使用済燃料乾式キャスク仮保管設備使用前検査（社内検査）における
一部記録の計測方法不一致に伴う要領書の改訂について

東京電力ホールディングス株式会社

○現行の記載（抜粋）

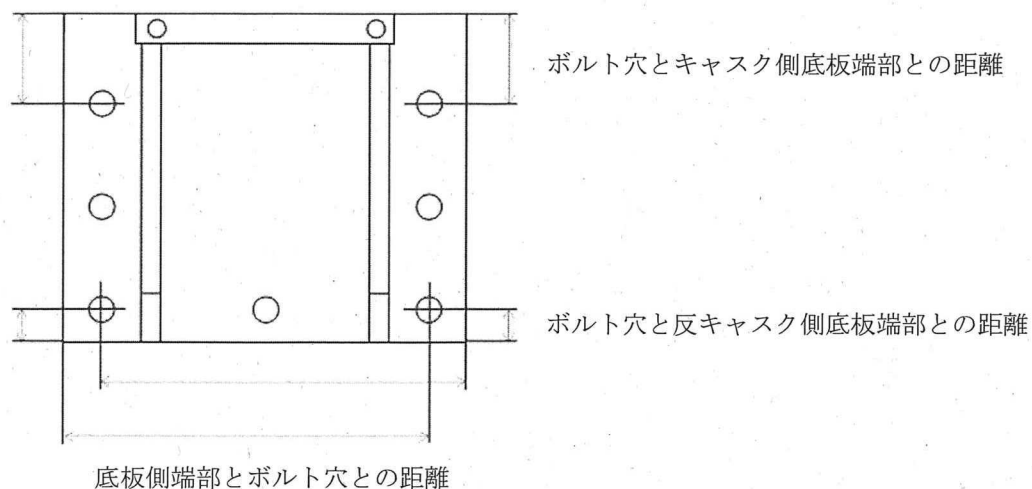
計測箇所	計測方法
ボルト穴と反キャスク側 底板端部との距離	反キャスク側 2 点について、反キャスク側底板端部と反キャスク側ボルト 穴端部の計測値に、ボルト穴径の計測値の $1/2$ を加算して算出する。
ボルト穴とキャスク側底 板端部との距離	キャスク側 2 点について、キャスク側底板端部とキャスク側ボルト穴端部 の計測値に、ボルト穴径の計測値の $1/2$ を加算して算出する。
底板側端部とボルト穴と の距離	反キャスク側 2 点について、ボルト穴端部とボルト穴反対側の底板端部の 計測値に、ボルト穴径の計測値の $1/2$ を加算して算出する。

計測箇所	計測方法
ボルト穴と反キャスク側 底板端部との距離	反キャスク側 2 点について、反キャスク側底板端部と反キャスク側ボルト 穴中心の距離を計測する。
ボルト穴とキャスク側底 板端部との距離	キャスク側 2 点について、キャスク側底板端部とキャスク側ボルト穴中心 の距離を計測する。
底板側端部とボルト穴と の距離	反キャスク側 2 点について、ボルト穴中心とボルト穴反対側の底板端部の 距離を計測する。

4.1. 現行の計測方法

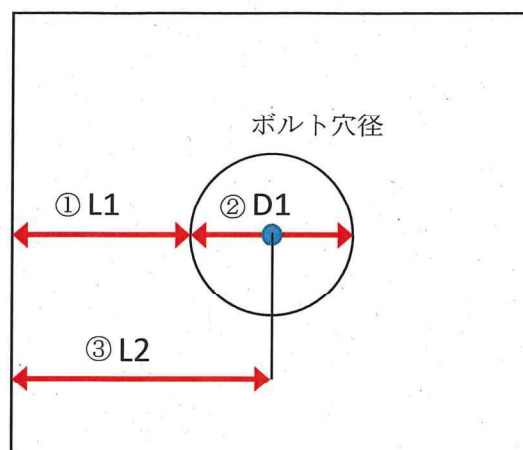
- ①コンベックス等でL1を測定
- ②ノギス等でD1を測定
- ③ $L2=L1+1/2*D1$ により算出

4.2. 改定案の計測方法

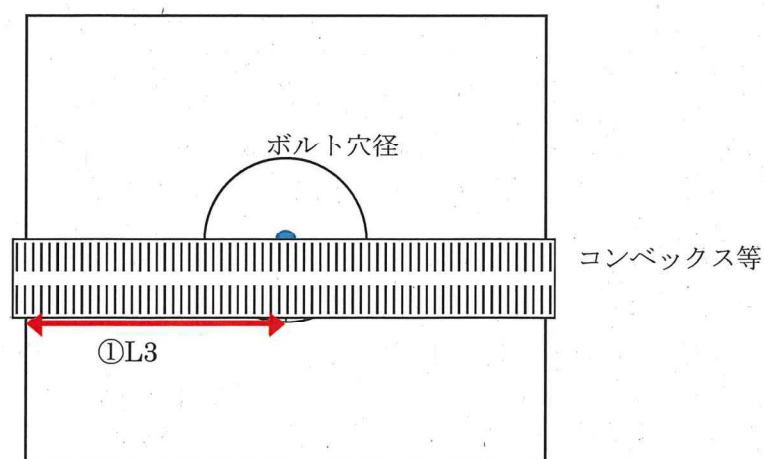
- ①コンベックス等がボルト穴径に接した点をL3として測定
